改善箇所説明図

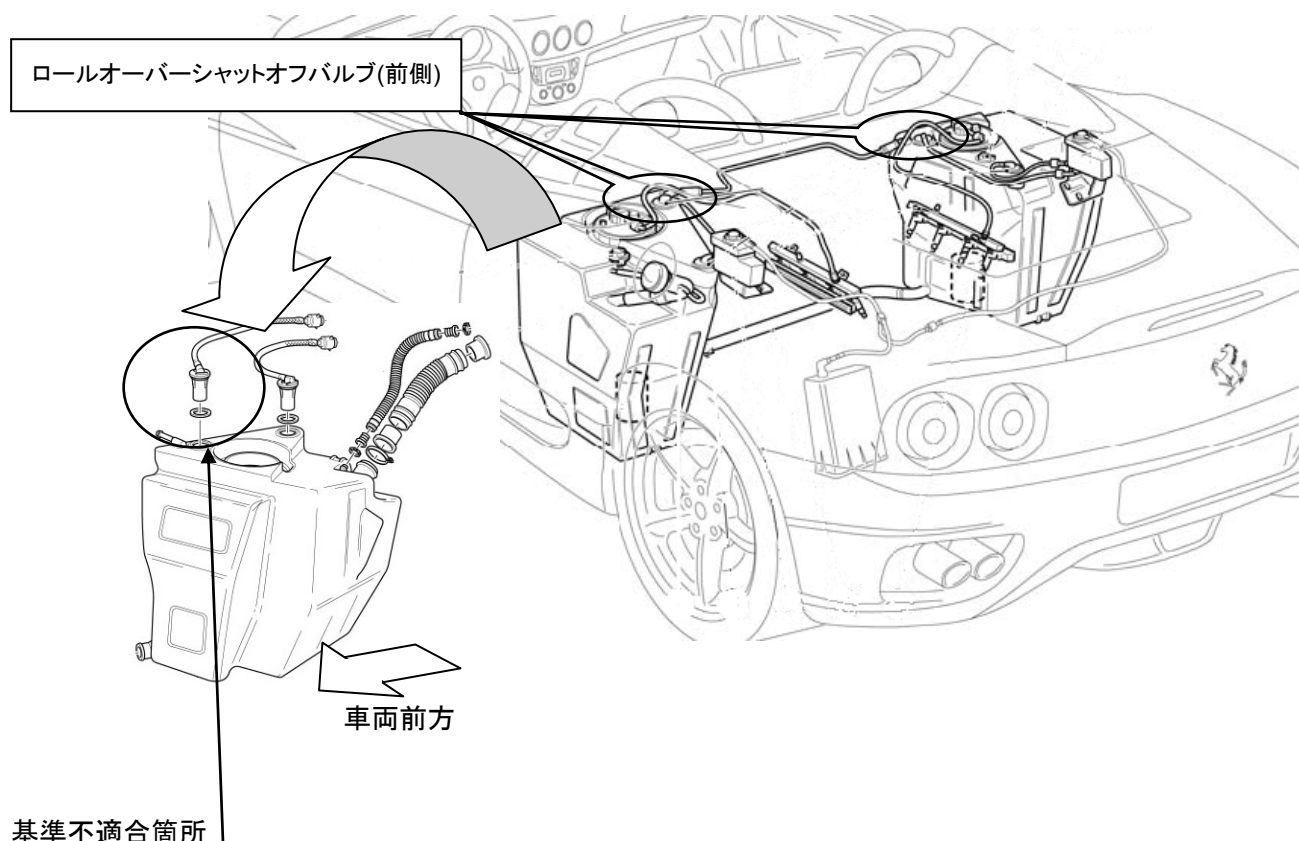
基準不適合箇所

左右燃料タンクとキャニスタを接続するために取り付けられているロールオーバーシャットオフバルブ(前側)のホースの長さが不適切なため、そのまま使用を続けると、当該ホースを取り付けた際に発生する応力により、当該ホースが折損することがある。そのため、エンジン警告等が点灯するとともに、燃料蒸発ガスが漏れ出すおそれがある。

改善の内容

全車両、左右燃料タンクの前側ロールオーバーシャットオフバルブを対策品と交換する。

対策品は、バルブに接続されたホースが 20mm 延長されている
